Zlepšení kvality vod horního povodí řeky Moravy - II. fáze

změnový list č.		Datum předložení	5. 10. 2015
Ev.č.	ZL-051-S-H-SO 1.010	Datum schválení	9. 10. 2015
Objednatel	Vodohospodářská zařízení Šumperk, a.s., Jílová 6, 787 01 Šumperk		
Správce stavby	Sdružení API-VRV, vedoucí partner API spol. s r.o., Palackého 12, 150 56 Praha 5		
Zhotovitel	IMOS Brno, a.s., Olomoucká 174, 627 00 Brno		
Změnový list předkládá:	zhotovitel		
Charakter změny:	Práce neobsažené v ZDS xx)		Oprava položek dle skutečnosti
Stavba / objekt / úsek:	1. Město Hanušovice / SO 1.010 VÝTLAKY ODPADNÍCH VOD / Výtlak III		
<u>Specifikace změny:</u> Při realizaci výtlaku III v úseku ČSIII – V2, konkrétně protlaku pod náhonem byla zjištěna geologie (viz. inženýrskogeologické vyjádření) neumožňující provedení technologií řízeného protlaku (viz. zpráva subdodavatele fy Michlovský protlaky). Zhotovitel navrhuje uložení výtlačného potrubí do izolované samonosné chráničky uložené na úroveň mostku přes náhon. Průtočný profil se nezmění. Jakákoliv jiná metoda protlačení (např. ruční ražby v ocelové chráničce DN 800) by nesla neúměrné zvýšení nákladů.

Iniciační dopis č. ID-051-S-H-SO 1.010 - Výtlač III protlak pod náhonem

Návrh řešení:

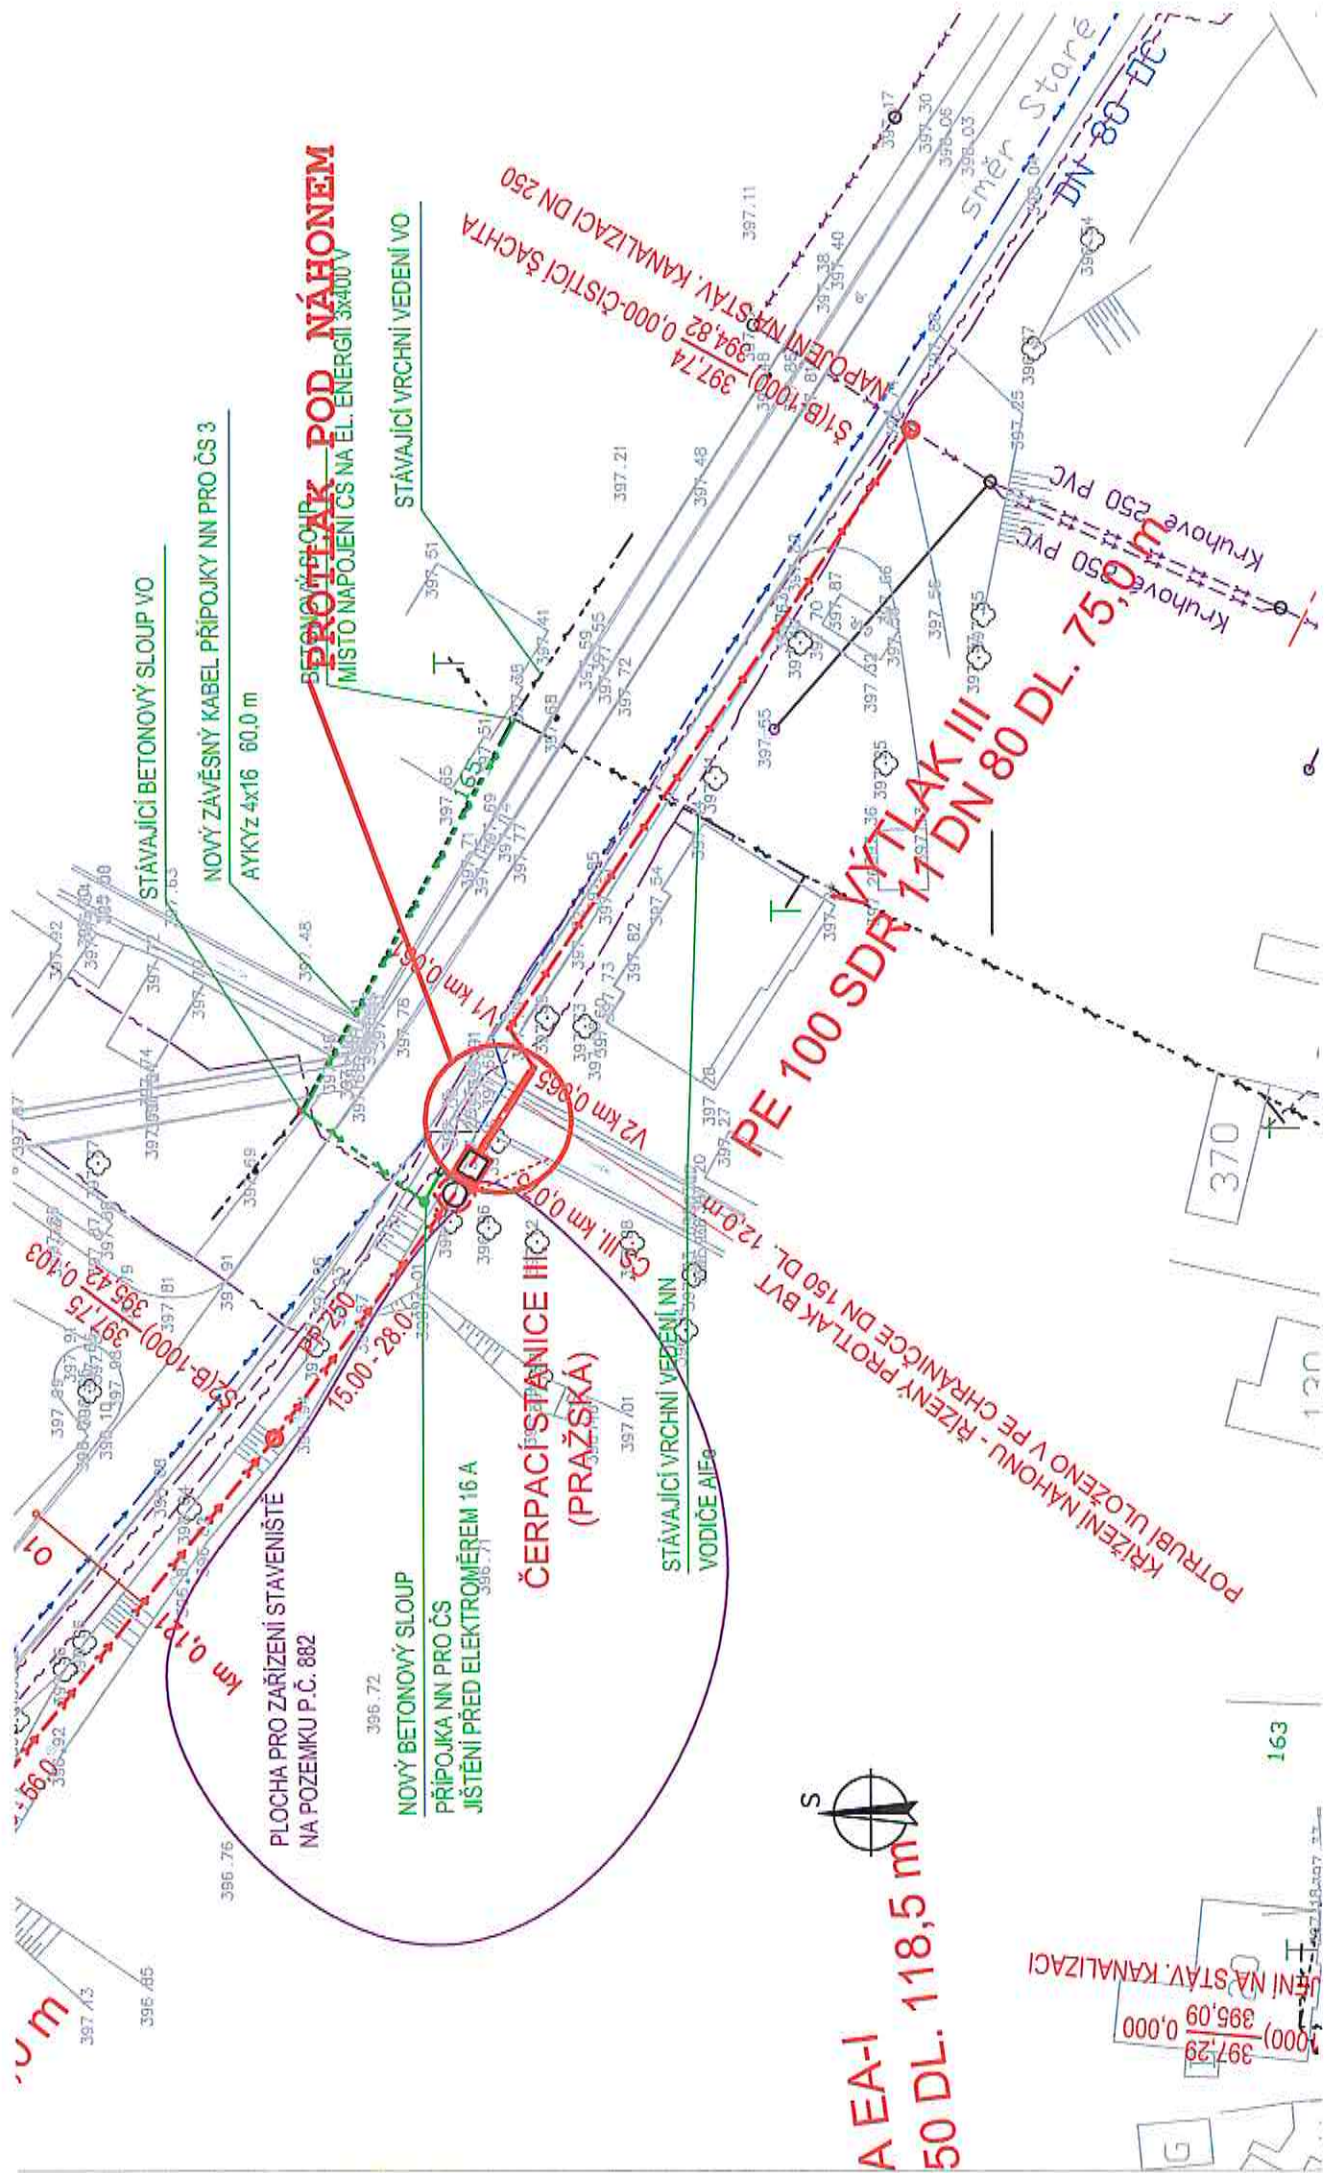
Aktuální stav:

Při realizaci výtlaču III v úseku ČSIII – V2, konkrétně protlaku pod náhonem byla zjištěna geologie (viz. inženýrskogeologické vyjádření) neumožňující provedení technologií řízeného protlaku (viz. zpráva subdodavatele fy Michlovský protlaky).

Uložení výtlačného potrubí do izolované samonosné chráničky uložené na úroveň mostku přes náhon. Průtočný profil se nezmění. Jakákoliv jiná metoda protlačení (např. ruční ražby v ocelové chráničce DN800) by nesla neúměrné zvýšení nákladů. Žádáme tým správce stavby o vyjádření k nastalým nepředpokladatelným skutečnostem a navrhovanému řešení.
